# 卧室侧窗、走廊端窗与门位协调

二层8间卧室侧窗补齐；增4处走廊端窗、3处私用卫浴门，另调整3处卧室入口。

# 洞口避让：原24处投影重叠，调整后0处

# 结构结论：具备深化路径，尚不能放行施工

## 二层逐间核对结果

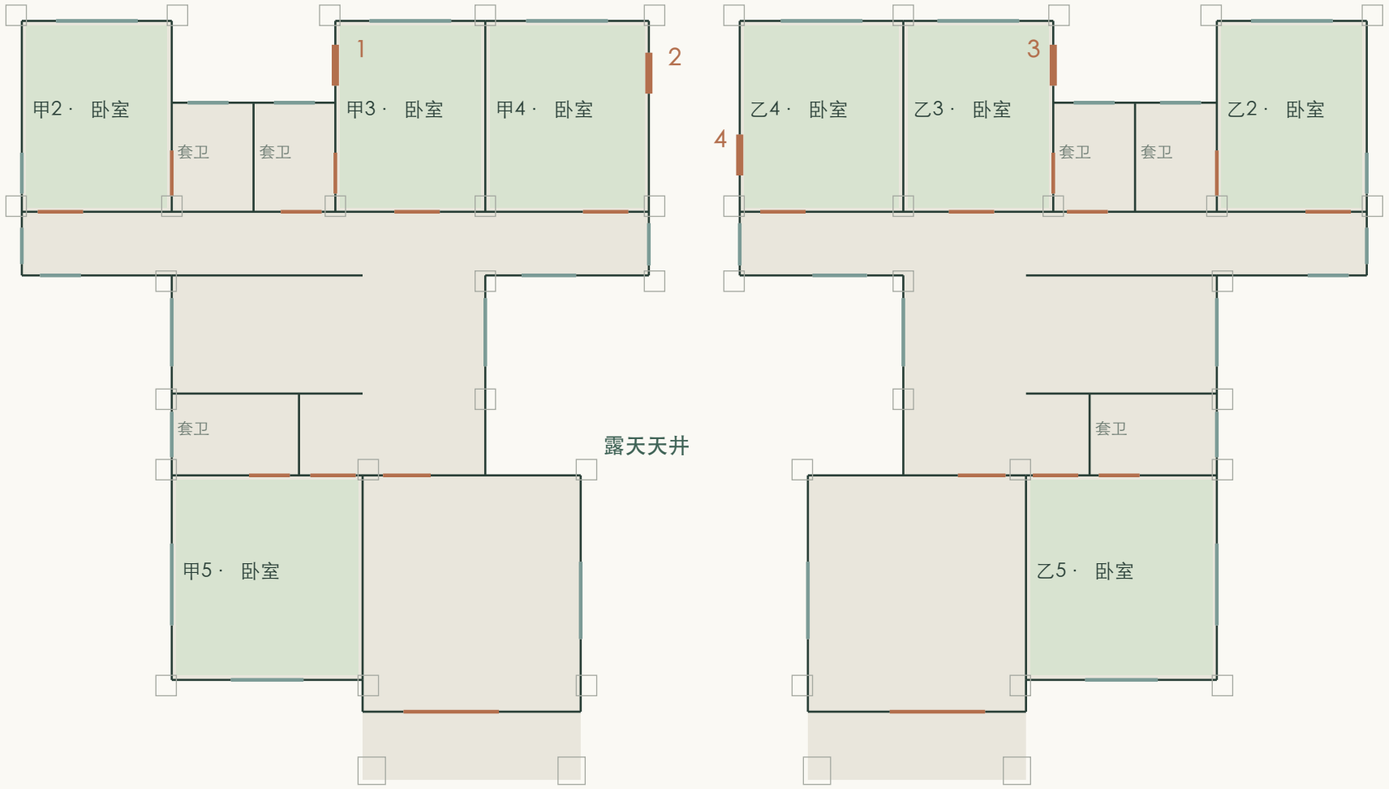
原有4处，本轮补4处。卧室数量、床位、14处卫浴与楼梯位置均保留。

朝后部采光凹口，改为0.90×1.60米窄高窗，与甲2、乙2同尺度；保留遮视玻璃。

朝天井，侧窗统一为0.90×1.60米，窗中心保留，两户错位并遮视。

前卧室保留南窗和1.80米侧窗；外角卧室保留0.90米宽、1.60米高窄侧窗。大窗统一固定加窄开启扇。

### 全屋窗与新门洞

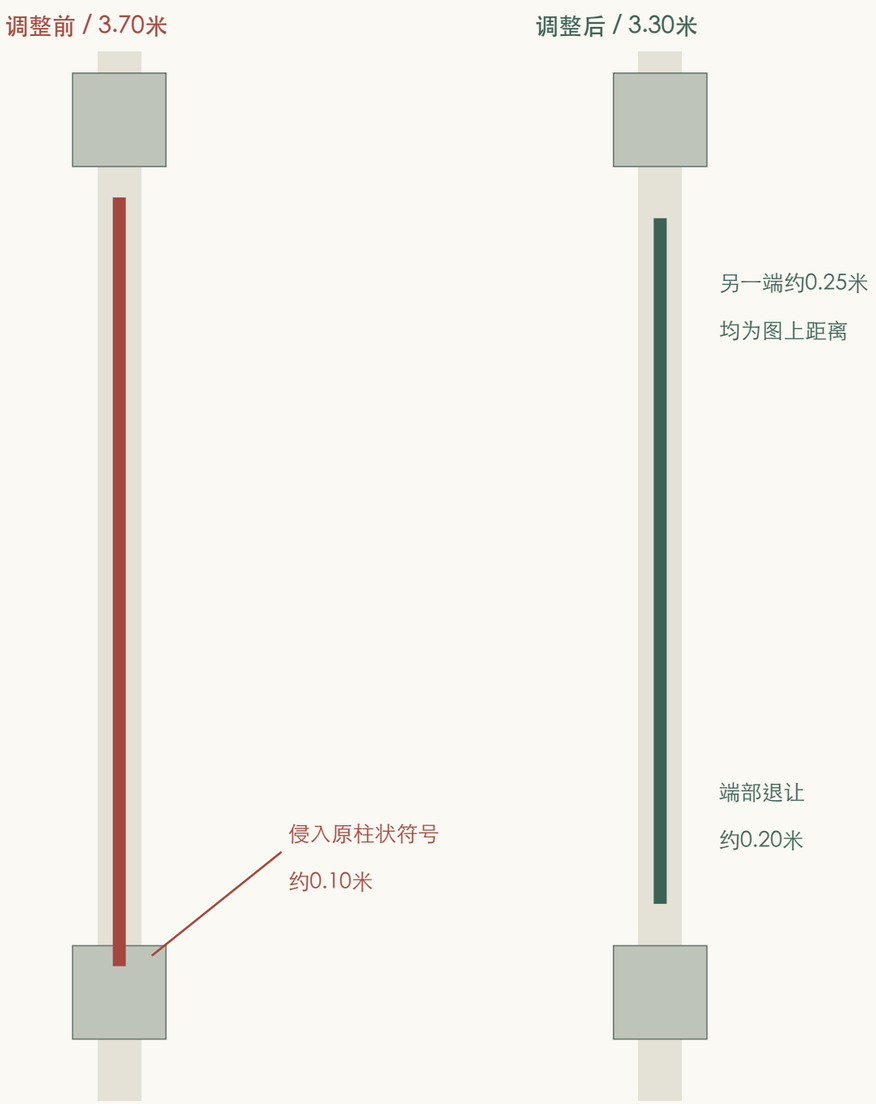
全屋22组组合窗、14处单扇开启窗（含4处走廊端窗）。新卫浴门与卧室入口已纳入洞口及柱位几何核对。

已与原始PDF提取的非低矮柱状符号逐一叠合；20毫米为模型筛查容差，不是规范允许值。

宽3.70改3.30米，避开端部柱状符号

宽0.70改0.45米，保留中部隔断落点

仍宽1.00米，沿墙平移0.10米

仍宽0.90米，平移0.18米；洁具随之转位

前口平移，后口收至1.45米；电视靠1.70米实墙

宽1.40改1.20米，主通行带保留

保持宽1.00米，沿墙平移0.25米

保持宽1.05米，沿墙平移0.15米

现有部分洞口紧邻柱状符号，需进一步核对窗框锚固、柱边填充与施工公差。0.15米仅为内部协调提醒，不是法定最小墙垛宽度。
